NIVELES SONOROS CALCULADOS, dB(A)
INDICE PERIODO NOCHE Ln
HIPOTESIS: ESCENARIO 3 CON PANTALLA ACUSTICA

ESTUDIO DE RUIDO AMBIENTAL
RONDA SUR
TORREJON DE ARDOZ. MADRID

ADENDA AL ESTUDIO ACÚSTICO.

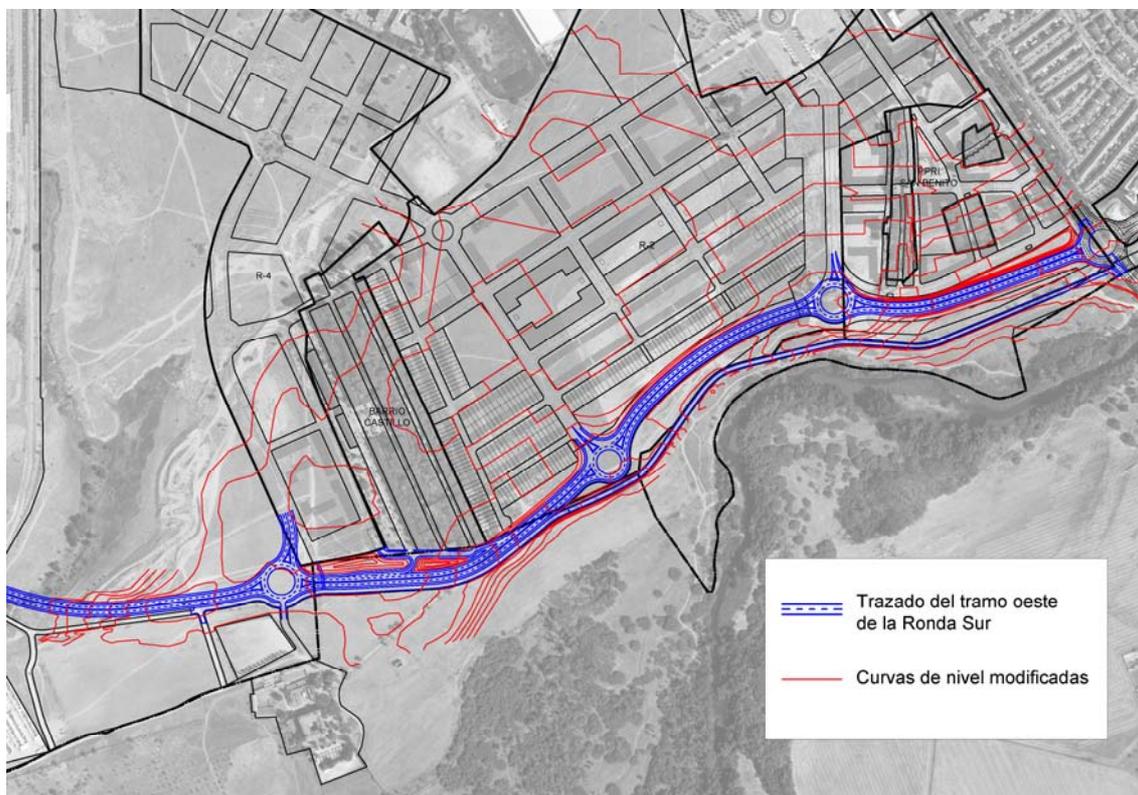
El estudio acústico anterior, elaborado para el Proyecto de Ejecución de la circunvalación, establece unas medidas correctoras uniformes a base de pantallas acústicas de dos o tres metros de altura que si, efectivamente, son eficaces, pueden plantear problemas paisajísticos de cierta importancia por el riesgo de que las pantallas acaben siendo paneles de malos grafitis además de constituir una barrera visual muy desagradable salvo que se implantaran barreras de vidrio, algo inasumible para el municipio.

Alternativa de talud/mota.

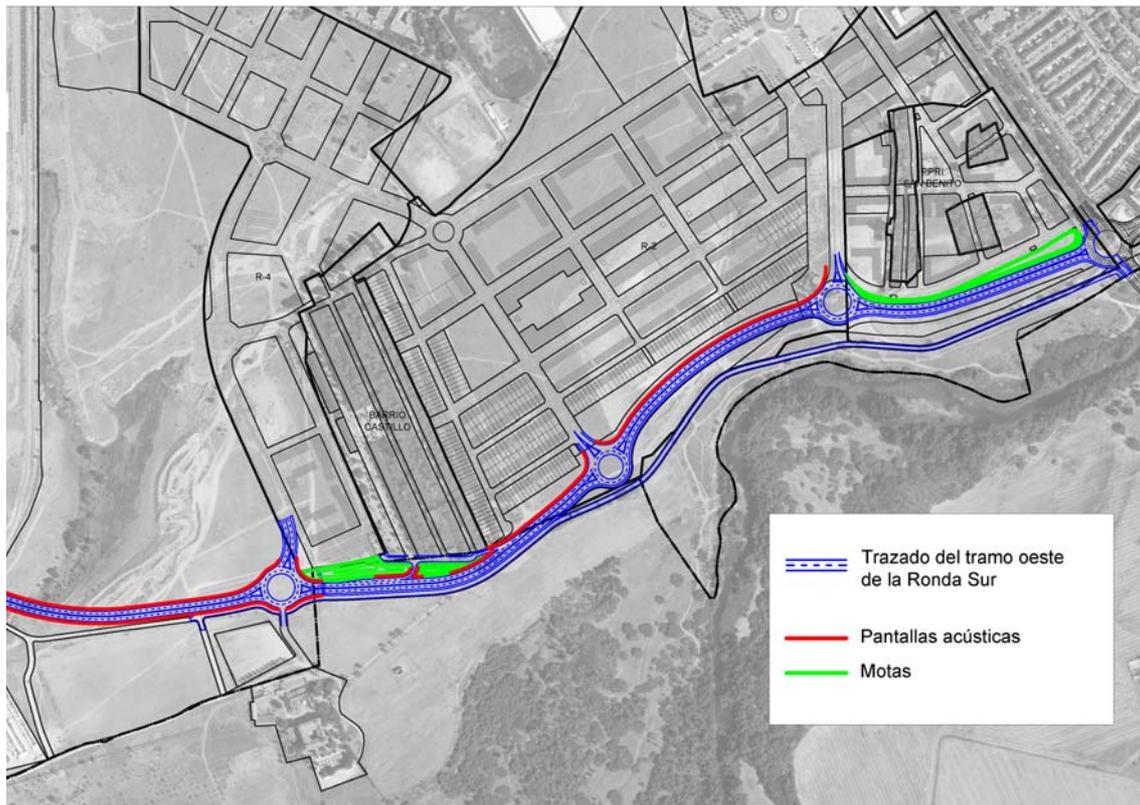
Sobre la base de las medidas propuestas, cada desarrollo colindante deberá analizar pormenorizadamente su zona de contacto, proponiendo la sustitución de la pantalla por soluciones en talud o mota ajardinada, comprobando la eficacia de la alternativa.

Esta alternativa se ha estudiado para el caso de los dos sub-tramos más problemáticos: El sub tramo 1 Sector San Benito y el sub-tramo 3 Barrio del Castillo. En el primero se ha sustituido la pantalla en su totalidad por una mota que se desarrolla en la zona de protección situada al norte de la Ronda. En el segundo se opta por una solución mixta, que combina las motas con las pantallas en los tramos en lo que no se dispone de espacio para los taludes. En ambos casos se propone la utilización de asfalto poroso y una limitación de velocidad a 60 km/h, que es la actualmente establecida para el tramo Este en funcionamiento.

A continuación se incluyen los planos con la topografía propuesta y las medidas correctoras que sustituyen en dichos tramos a las contenidas en el estudio acústico del Proyecto de Ejecución de la Ronda.

Se ha comprobado la eficacia de estas soluciones alternativas en los tres periodos horarios y resulta ser satisfactoria tal y como se refleja en los planos adjuntos en la siguientes páginas.
